APPAREILS CONCERNES :
Avions Issoire Aviation APM20 – « LIONCEAU »

OBJET :
Marquage de l'indicateur de température du
liquide de refroidissement

Ce Bulletin Service « Impératif » fait l'objet de la Consigne de Navigabilité EASA n° F-2005-205.

5.A. Marquage de l'indicateur de température du liquide de refroidissement : respecter le schéma ci-dessous.

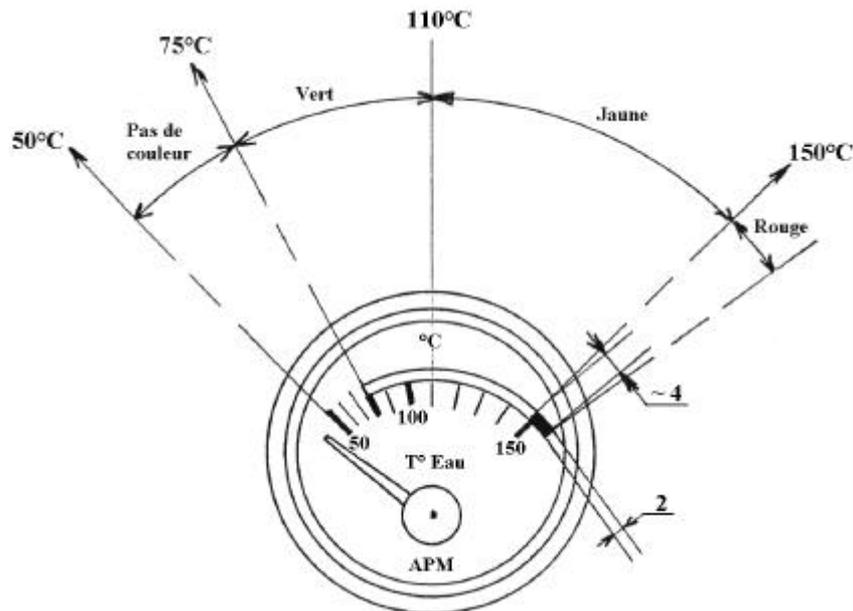
Ce nouveau marquage peut être obtenu soit en remplaçant directement l'indicateur par un nouveau modèle RC 551-115 (solution conseillée), soit en apposant ce nouveau marquage sur la vitre de l'instrument en cachant le marquage d'origine. Dans ce dernier cas, un trait de glissement doit être ajouté à la peinture rouge sur la vitre et le corps de l'instrument.

- 4.A. Modifier le marquage de l'indicateur de température du liquide de refroidissement par l'une ou l'autre des deux méthodes suivantes :
 - 4.A.1. Remplacement de l'instrument existant par un indicateur RC 551-115 neuf et comportant un marquage conforme au paragraphe 5.A
 - 4.A.2. Modifier le marquage de l'instrument existant suivant les indications du paragraphe 5.A
- 4.B. Changer le Manuel de Vol suivant les indications du paragraphe 5.B
- 4.C. Changer ou corriger le Manuel d'Entretien suivant les indications du paragraphe 5.C
